**PROCÉDURE DE PARTICIPATION DU PUBLIC PAR VOIE ÉLECTRONIQUE**  
**SUR LE PROJET D'EXTENSION ET VALORISATION TOURISTIQUE**  
**DU DOMAINE DE BERTICHÈRES**

**Commune de Chaumont-en-Vexin**

SYNTHESE DES OBSERVATIONS DU PUBLIC

*Maître d'ouvrage :*  
**SCVV BELIER PROMOTION**

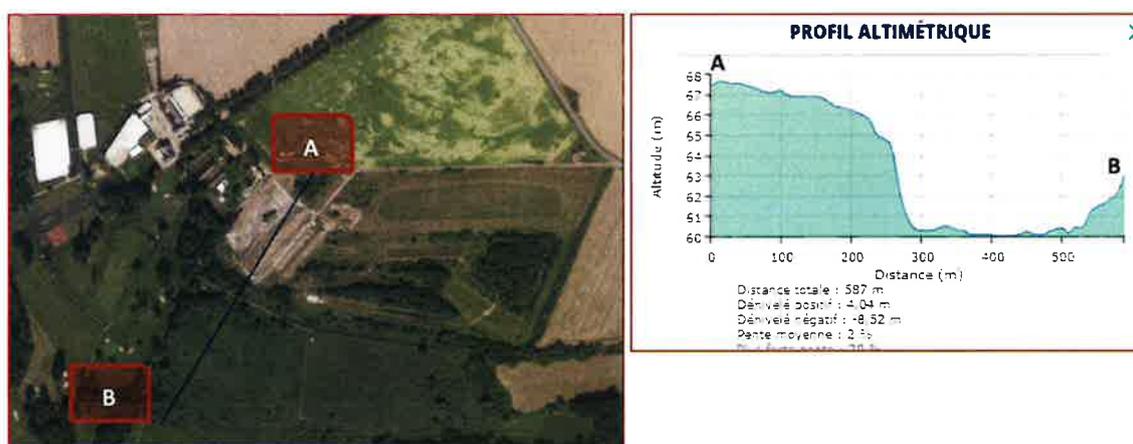
- « réévaluer la présence ou non d'amphibiens en relations avec les milieux humides et aquatiques environnant en programmant les inventaires aux périodes présentant les conditions les plus favorables (saison, météorologie, jour/nuit) »

Il indique que le projet ne prend pas place dans un secteur humide (cf. Mémoire en défense, p. 10) :

Les milieux humides aquatiques environnants concernent le bas de la vallée, le fond de vallée. L'habitat aquatique dans le fond de vallée est la rivière. Le profil ci-dessous permet d'indiquer que le secteur du projet se situe dans la partie haute entre 67 mNGF et la partie base de la parcelle du projet se situe à 64 mNGF. Le fond de vallée commence vers 62 mNGF avec la présence du cours d'eau et de la roselière. Le projet n'est pas dans un secteur humide.

En outre, le cours d'eau situé à proximité du projet est défavorable à toutes les espèces d'amphibien, hormis la grenouille verte qui, contrairement aux autres amphibiens, est liée à l'eau, de sorte que cette espèce ne peut être présente sur la zone du projet.

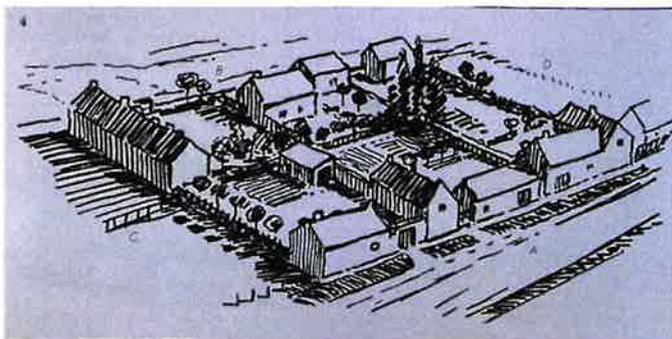
Il manque des photos-montages de vues éloignées, depuis le chemin blanc, incluant la clôture et les portails permettant de se rendre compte de l'insertion par rapport à l'existant. A noter qu'il faut au minimum dix ans avant que les plantations soient suffisamment développées.

**Et tous ces points ont fait l'objet d'une attention accrue de la part de l'architecte des Bâtiments de France qui a fait modifier à plusieurs reprises l'implantation des hameaux et des parkings, et a validé jusqu'à la nature et l'emplacement des essences et des végétaux prévus du projet paysager, ceci afin de garantir une parfaite intégration du bâti du domaine.**

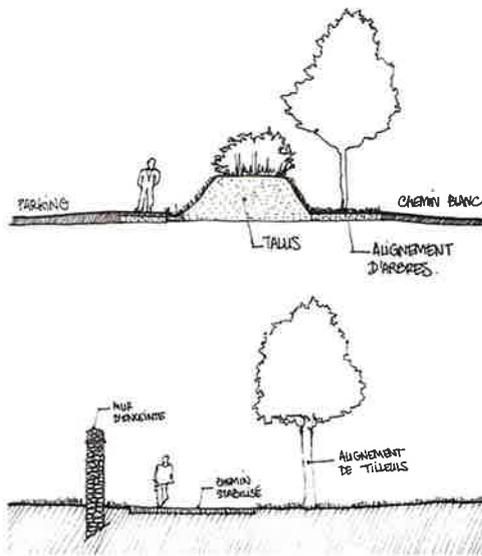
Le chemin blanc est perceptible depuis les arrivées voisines (par la RD et la grande allée de tilleuls) et les arrivées proches (arrivées par le chemin blanc).

Les traitements actuels ne constituent pas une limite claire de la propriété. L'objectif est de proposer une approche paysagère et de perception du bâtiment, du château depuis la route du chemin Blanc afin de créer une limite claire du terrain, et d'assurer une séparation visuelle végétale forte entre l'espace public et le domaine.

Pour cela, les aménagements seront les suivants, du chemin blanc vers l'intérieur du terrain :

- Création d'un alignement de tilleuls, espacement 7 m, jusqu'à l'extrémité est du chemin blanc (angle RD).
- Création d'un talus 1/1 hauteur 1,2 m pour support d'une haie bocagère dense (cf palette végétale), taille basse (1m). Cette disposition sera prolongée jusqu'à l'extrémité est du parking

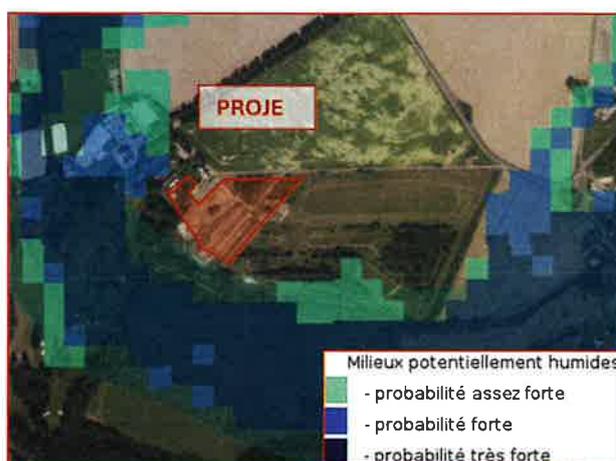
- Les informations données sont partielles puisque le dossier loi sur l'eau n'a pas été communiqué alors que les impacts sur l'eau et les zones humides sont très importants. Nous n'avons pas non plus le plan de l'assainissement non collectif qui devra être obligatoirement réalisé puisque la connexion au réseau collectif ne peut pas être faite dans l'immédiat.

Concernant les zones humides dans l'évaluation environnementale un chapitre concerne l'évaluation de l'hydromorphie des sols en place (cf Évaluation environnementale).

La partie de l'évaluation environnementale a été ajoutée au document :

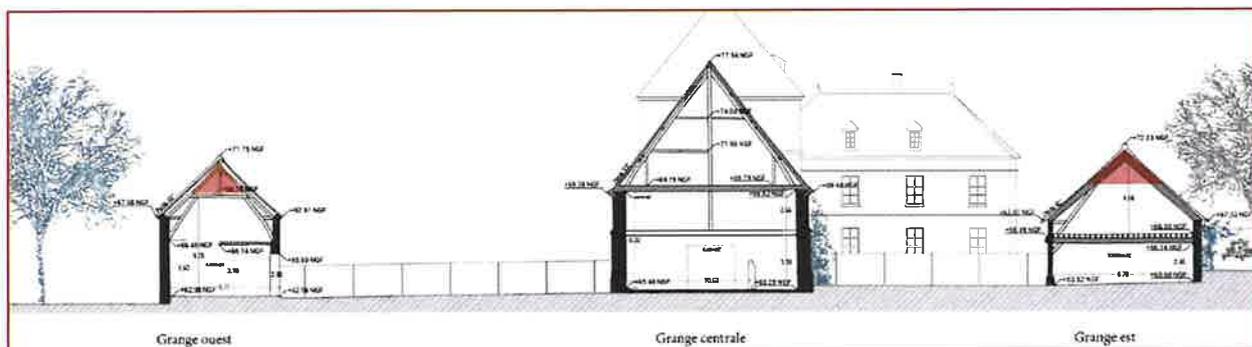
(iv) Les associations reprochent au pétitionnaire de n'avoir pas réalisé d'inventaire concernant les chiroptères qui pourraient être présentes dans le bâti.

Dans le cadre du projet une mesure d'évitement pour les chauves-souris a été prise, il s'agit de laisser des zones dans le toit accessible non isolé pour les chiroptères. La zone contient trois granges est deux seront accessibles (la grange Ouest et la grange Est).

Sur la photographie les toits sont colorés en rouge.

La figure du dessous permet de visualiser les toitures et une coupe des bâtiments qui seront maintenues accessibles pour les chiroptères.
